Gemeinde Malsch Rhein-Neckar-Kreis

Gremienvorlage

Amt: Hauptamt
Bearbeiter : Amtsleiter
Datum : 25.03.2025
Gremienvorlage: öffentlich **Sitzung Nr. 03 / 2025**
Gremium: Gemeinderat
Kennwort : Bauleitplanung (621.000)
Begriff: Vorhabenbezogener Bebauungsplan „Söhler Straße 12“

Vorhabenbezogener Bebauungsplan „Söhler Straße 12“, Gemeinde Malsch
Projekt-Nr. 113312

Abbildung 3:
Lageplan des Untergeschosses mit eingezeichnete Trockenmauer im Osten des Grundstücks (Quelle: Architekturbüro Krieger, Stand: Juli 2024).

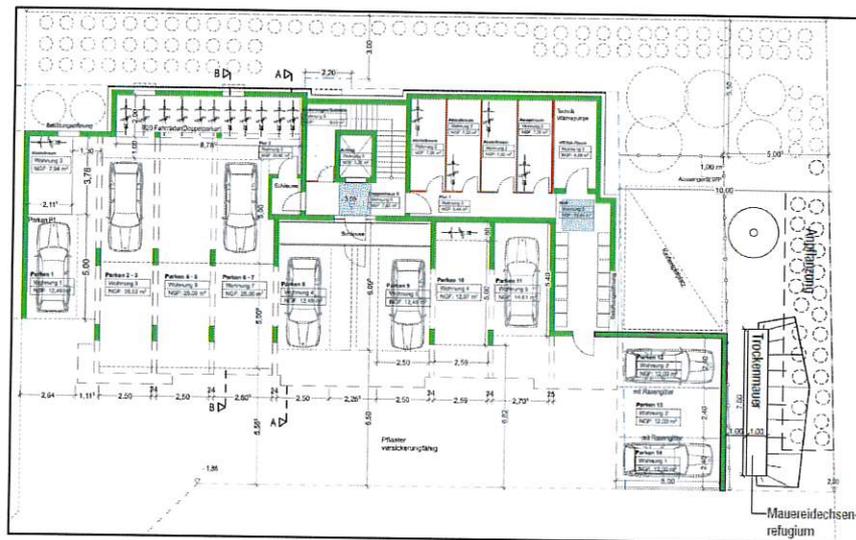
<p>Das artenschutzrechtliche Maßnahmenkonzept ist vollumfänglich umzusetzen und rechtlich zu sichern. In diesem Sinne schließt sich die Untere Naturschutzbehörde den Ausführungen der Stellungnahme des Baurechtsamtes des Rhein-Neckar-Kreises an.</p> <p>Es ist darauf zu achten, dass die Trockenmauer für Mauereidechsen gut besonnt wird.</p>	<p>Die in den Bebauungsplan-Entwurf aufgenommene Maßnahme wird vollumfänglich und unter Einbeziehung eines Fachbüros umgesetzt.</p> <p>Der Entwurf der Schriftlichen Festsetzungen wird, wie unter der Ordnungsziffer 1 dieser Synopse dargestellt, ergänzt.</p> <p>Der gewählte Standort gewährleistet, dass die vorgesehene Trockenmauer, gemäß dem Sonnenstand und aufgrund der vorhandenen bzw. geplanten Bebauung, während der Aktivitätszeit von Mauereidechsen nicht oder nur ansatzweise verschattet wird.</p> <p>Die Wahl des Standortes erfolgte insbesondere auch unter diesem Aspekt.</p>
